変更前(令和3年2月25日付 原規規発第2102254号にて認可)

添設1-2-4表 立体角評価ユニットの対照表(12/18)

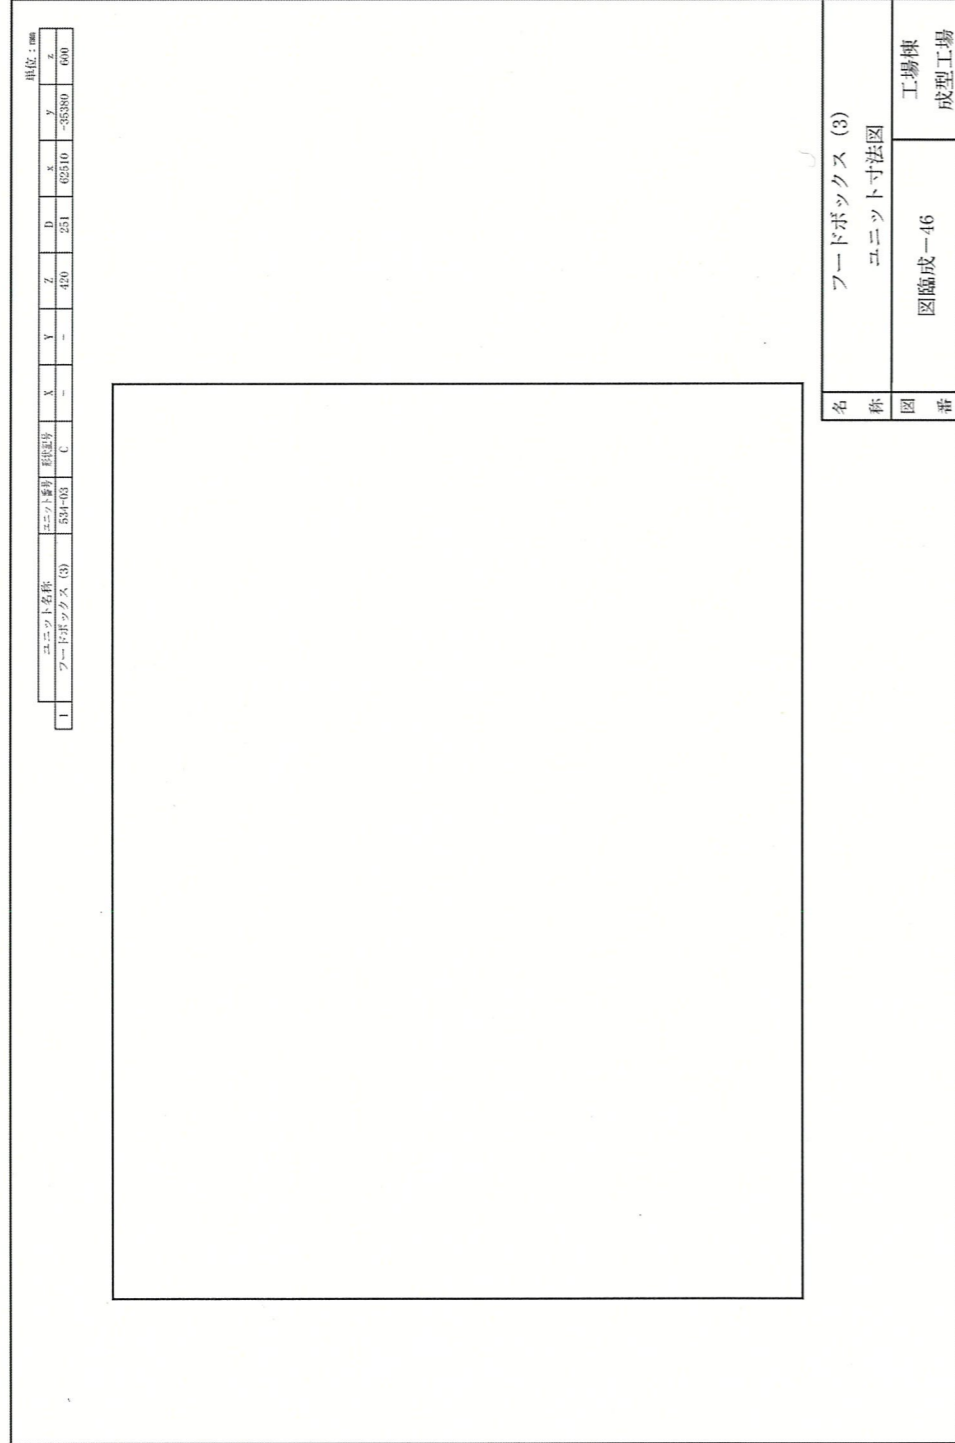
ユニット図の記載を適正化するため。なお、本変更はユニット図の表記に関するものであり、適合性評価における影響がなく、加工施設の保全上支障のない変更である。
